Aviso de Segurança de Campo
Registro Anvisa 10216710217, 10216719023

Sistemas de RM com versões de software R11.1 e R12.1
Erros de alinhamento de referência cruzada do MobiView

13-maio-2025

Figura 1. A linha de referência cruzada da imagem axial (à esquerda) está no local incorreto na imagem gerada pelo MobiView (no centro). A localização correta é mostrada na imagem da fonte sagital não fundida (à direita).

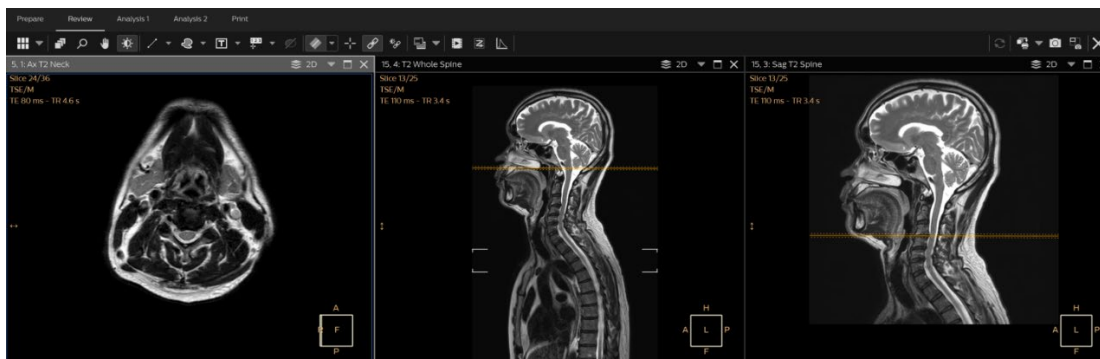
A. A linha e/ou caixa de referência cruzada podem ser mostradas em um local incorreto quando exibidas em uma imagem gerada pelo MobiView (veja exemplos nas Figuras 1 e 2).

- Digitalizações de várias estações que exigem a junção de três ou mais imagens de estação, e
- O protocolo de digitalização é usado em estações que têm diferentes tamanhos de voxel ou campo de visão (ou seja, o tamanho do voxel ou o campo de visão são personalizados com base na anatomia em cada estação).

- Você pode continuar usando seu(s) sistema(s) de acordo com o uso pretendido.
 - A. Para evitar o possível problema de uma linha de referência cruzada incorreta nas imagens geradas pelo MobiView, use o mesmo tamanho de voxel e campo de visão nas digitalizações em todas as estações.
 - B. Não use a funcionalidade de linha de referência cruzada no modo de caixa, no modo de todas as fatias ou no modo 3D. Use a funcionalidade de linha de referência cruzada no modo de fatia única.
- Distribua este aviso a todos os usuários deste dispositivo para que eles estejam cientes dos problemas e dos perigos/danos associados.

Figura 2. A caixa de referência cruzada da imagem axial (à esquerda) está no local incorreto na imagem gerada pelo MobiView (no centro). A posição da fatia na caixa está correta, enquanto

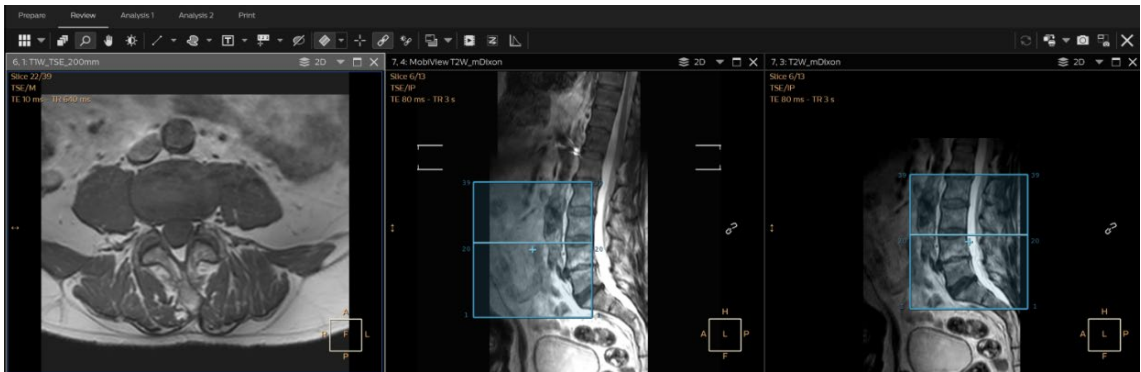
a posição fora do centro no modo caixa está incorreta. A localização correta é mostrada na imagem da fonte sagital não fundida (à direita).

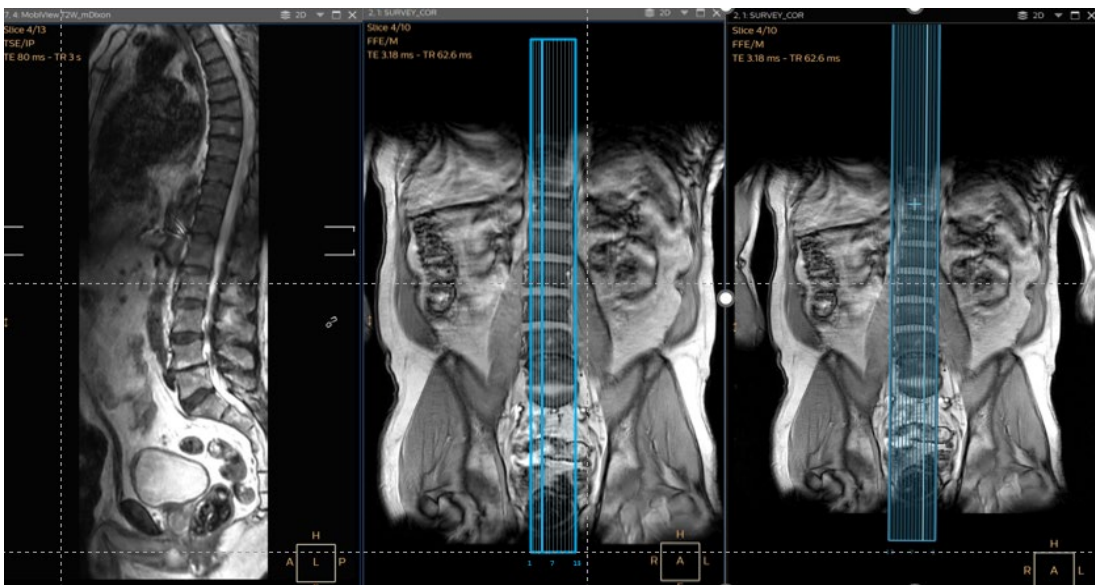
- B. A caixa de referência cruzada de uma imagem gerada pelo MobiView pode ser mostrada em um local incorreto quando espelhada em outra imagem (veja os exemplos nas Figuras 3 e 4) se:
- as imagens do MobiView forem adquiridas com a ordem de digitalização de fatia invertida (ou seja, as configurações de exibição da imagem são personalizadas), ou
 - estiverem exibindo a caixa de referência cruzada de uma série mesclada gerada pelo MobiView (estações axiais), ou
 - estiverem exibindo a caixa de referência cruzada de reformatações multiplanares geradas a partir de dados de várias pilhas.
